PEUGEOT 407 - Filtre à pollen obturé | HELLA

407

Filtre à pollen obturé.

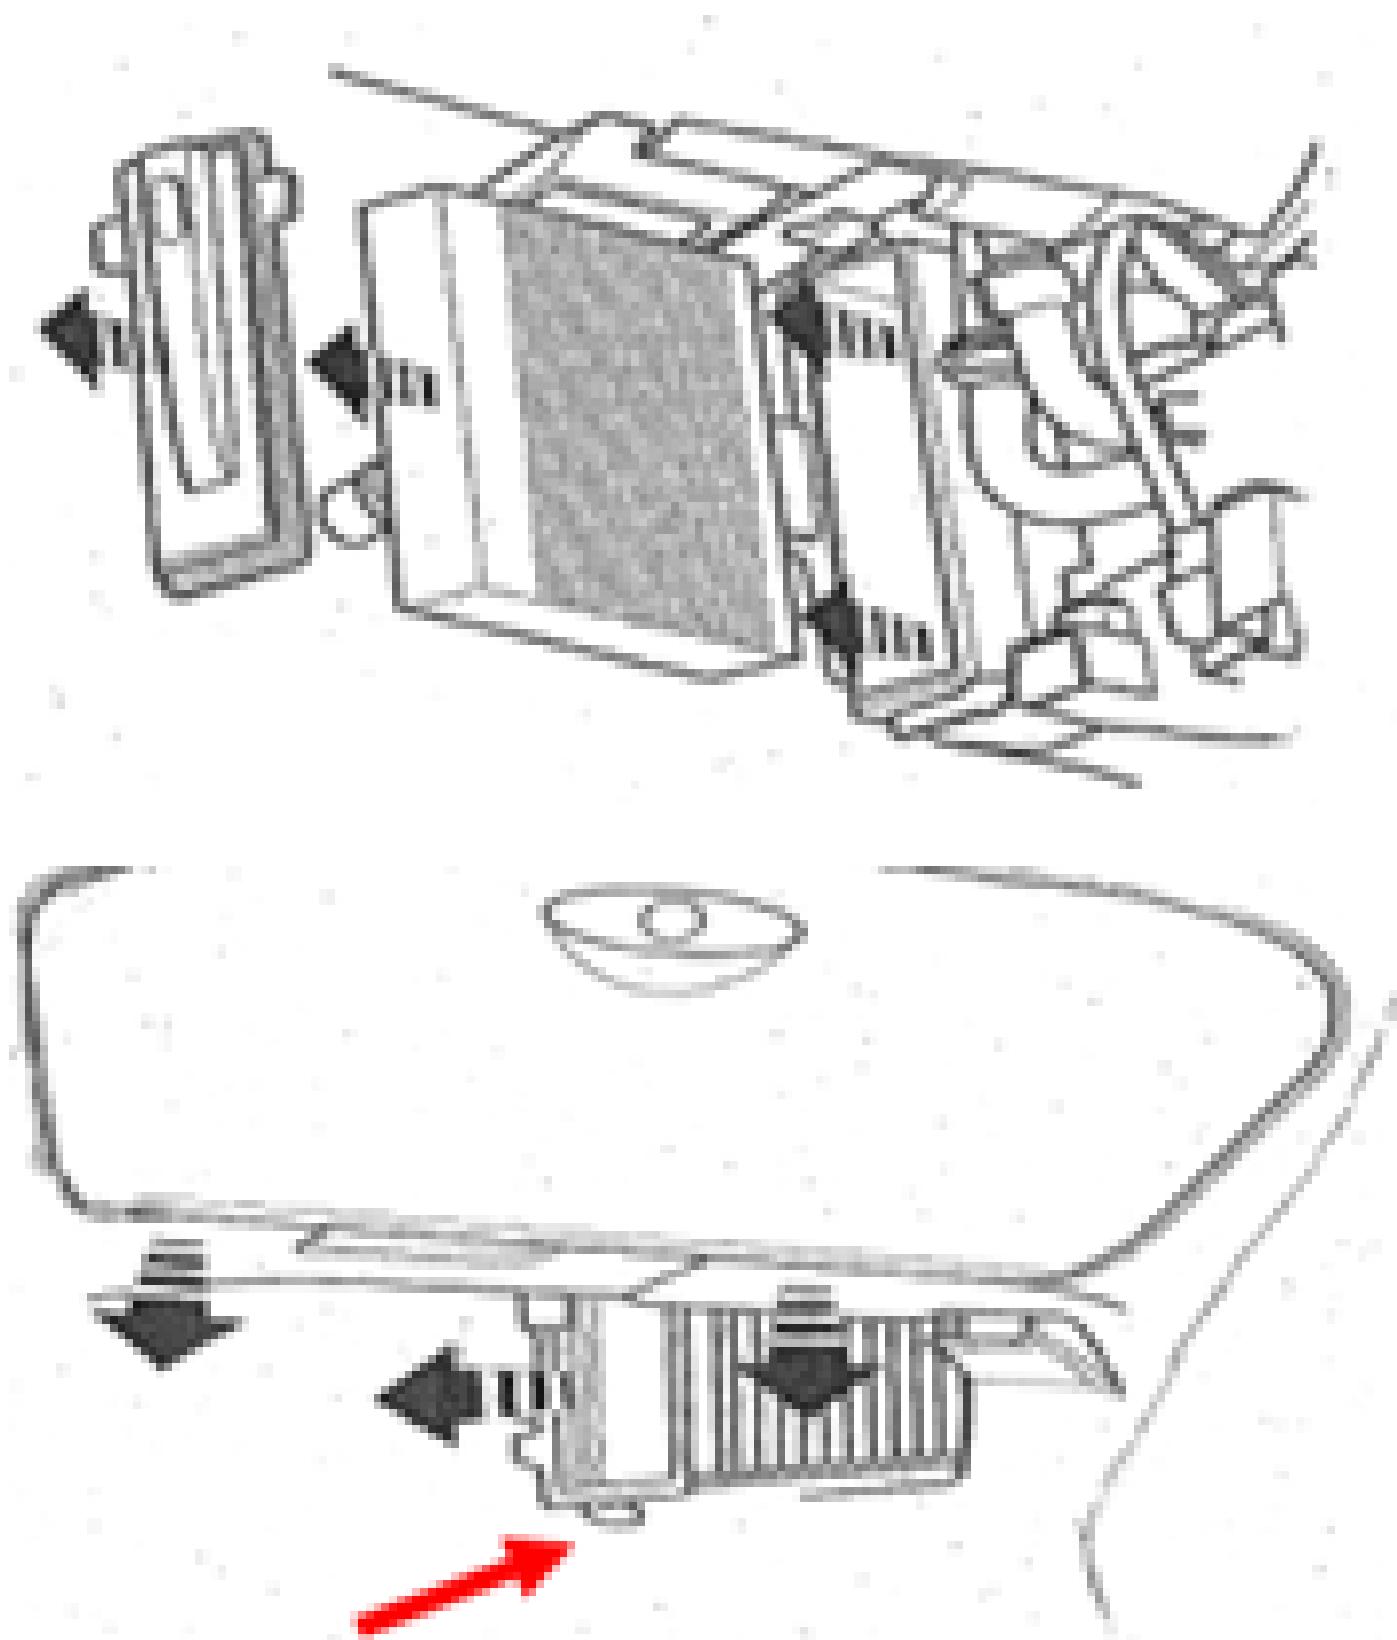
Flux d'air réduit dans l'habitacle du véhicule.

Si pour les véhicules cités ci-dessus est critiquée une dégradation du fonctionnement du moteur du pulseur de chauffage ou du moteur du pulseur du système de climatisation, et que l'on constate en outre un débit d'air réduit dans l'habitacle du véhicule, il est possible que le filtre à pollen soit à considérer comme cause possible.

Bien que le véhicule ait éventuellement parcouru moins de 10000km depuis le dernier renouvellement du filtre à pollen, il se peut que celui-ci soit à nouveau bouché.

Comme mesure pour résoudre le problème, on montera le filtre à pollen modifié.

1pièce – Filtre à pollen: (n° de pièce de rechange) n° ET 647904
